Gemeente Midden Delfland

Nota beantwoording zienswijzen ontwerpbestemmingsplan "N223 duurzaam veilig fase 3B"

20 januari 2021

Verbeelding

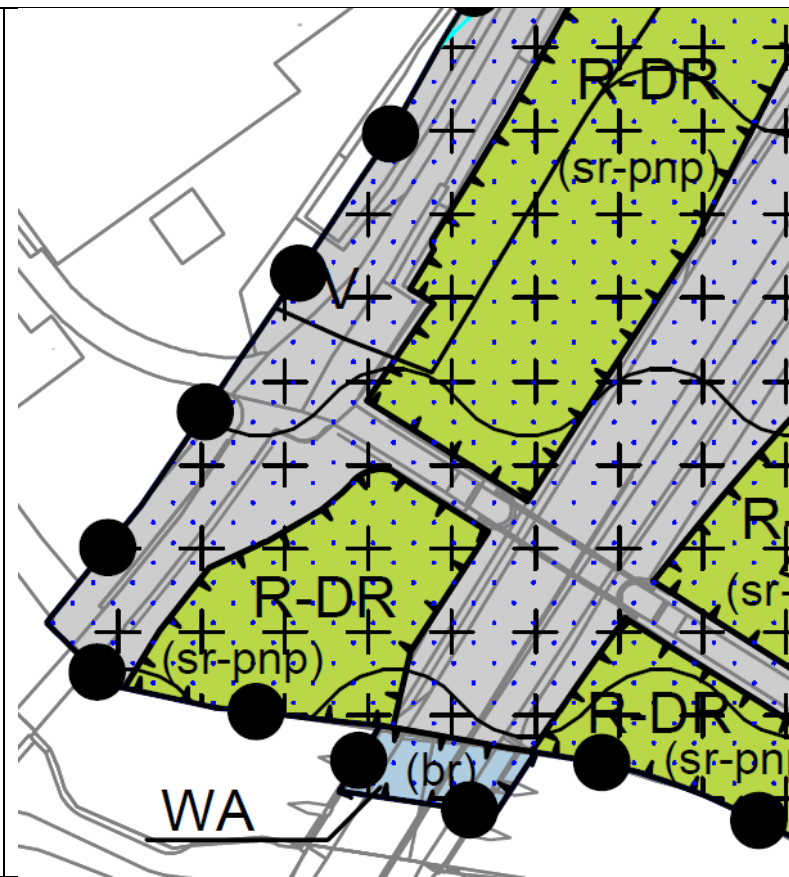
1. Het kadastrale perceel Schipluiden sectie Q nr. 11 wordt buiten het plangebied gelaten.

2. De bestaande uitwijkstrook wordt bestemd als Verkeer.

Regels

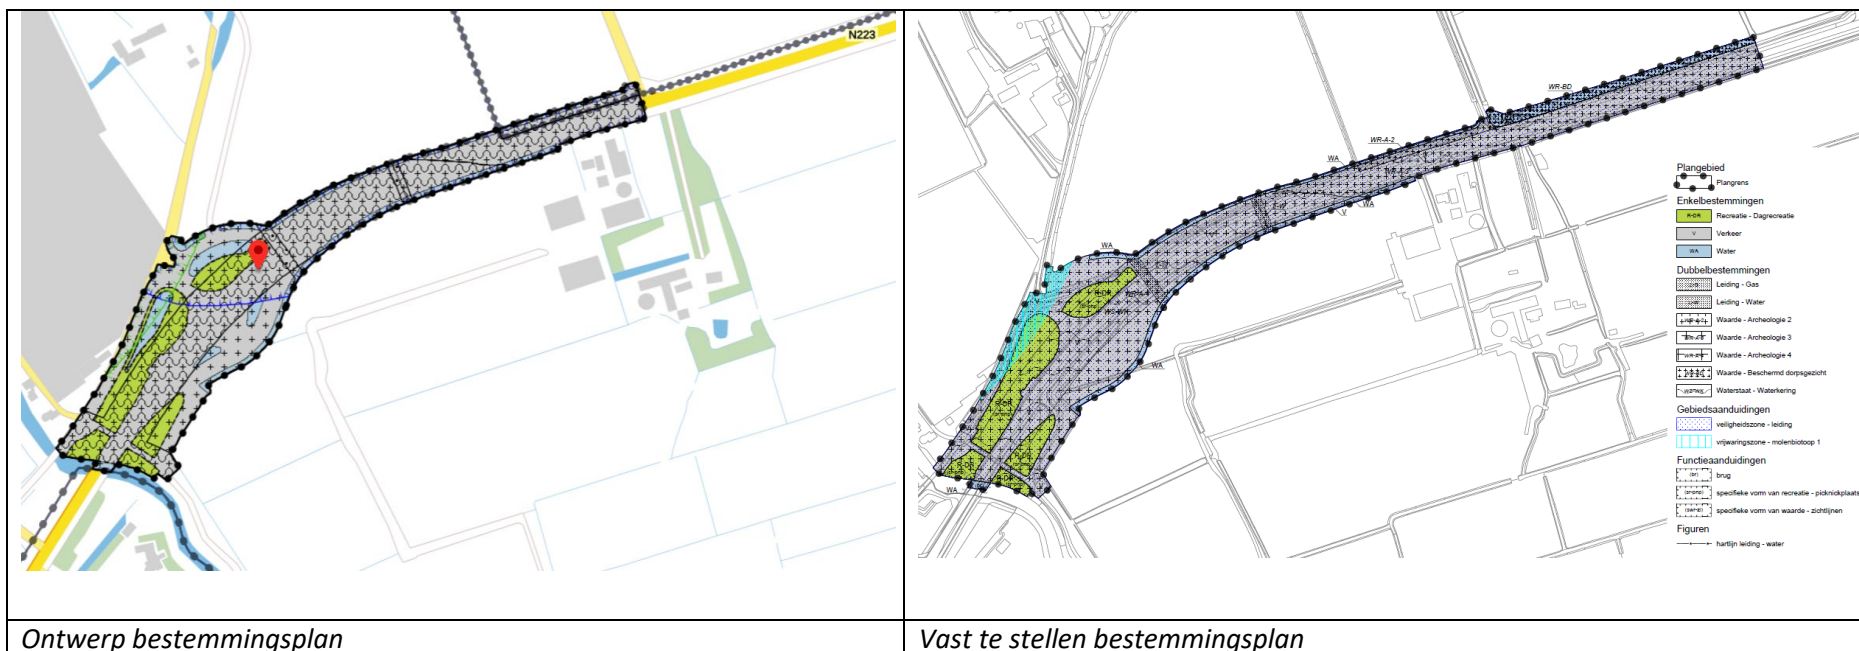
1. In artikel 4 Verkeer wordt een voorwaardelijke verplichting opgenomen die borgt dat het gebruik voor Verkeer pas is toegestaan nadat de maatregelen uit het weidevogelcompensatieplan zijn gerealiseerd en in stand gehouden.
2. In de bijlage 1 bij de regels wordt het weidevogelcompensatieplan opgenomen.

Verbeelding

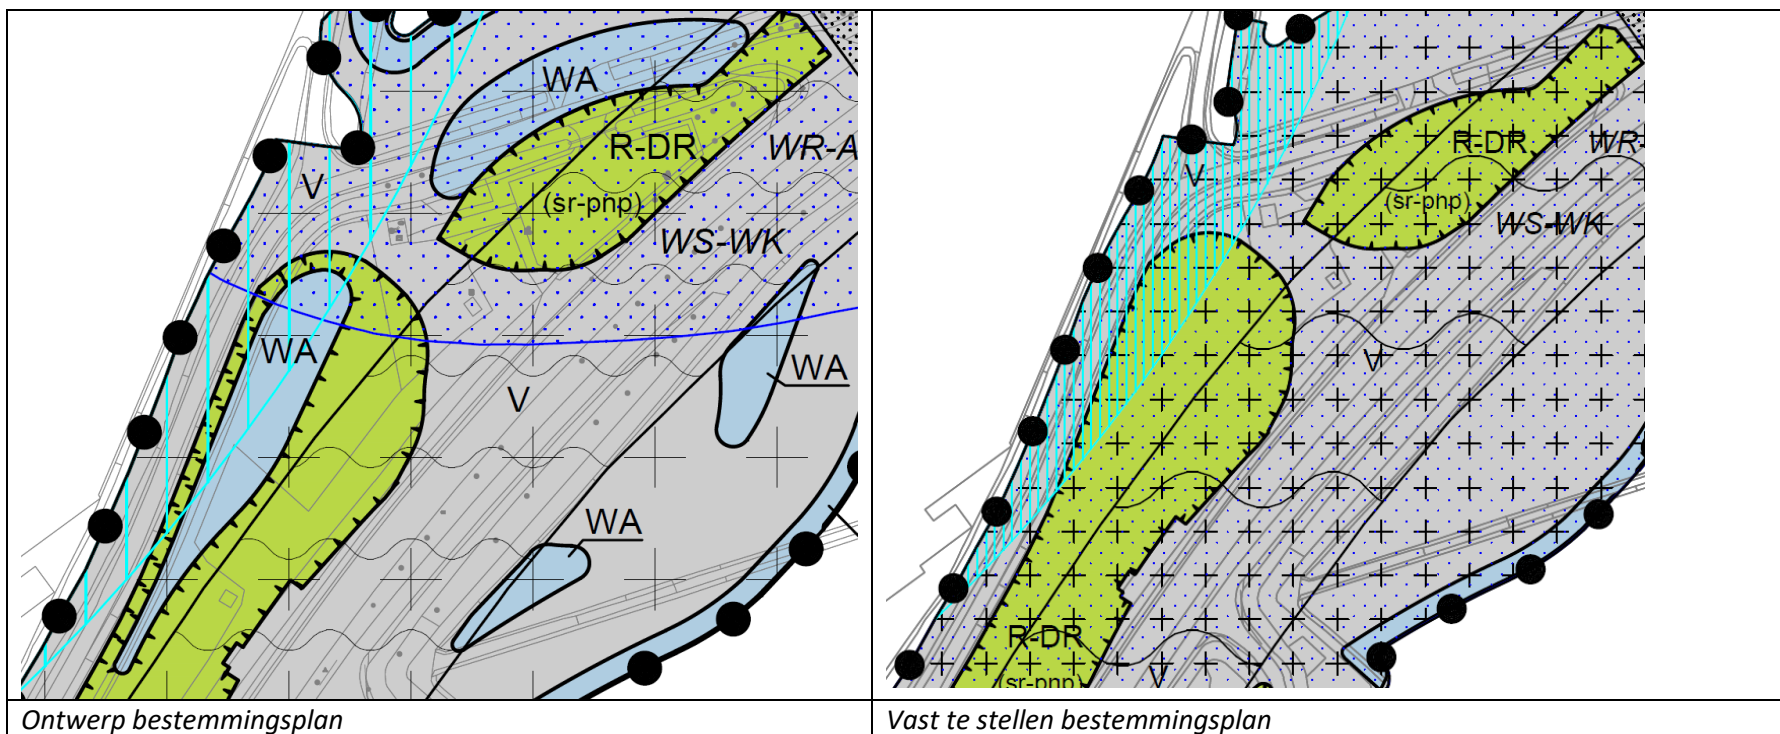
1. Voor de te vergraven sloot aan de noordzijde van de N223 tussen 't Woudt en de Koelaan is het noodzakelijk gebleken deze mee te nemen in het bestemmingsplan, omdat de vigerende regeling hier niet in voorziet. Om een logische plangrens te creëren is ook de verkeersbestemming met de onderliggende dubbelbestemmingen overgenomen. Hieronder is de wijziging van de plangrens weergegeven.
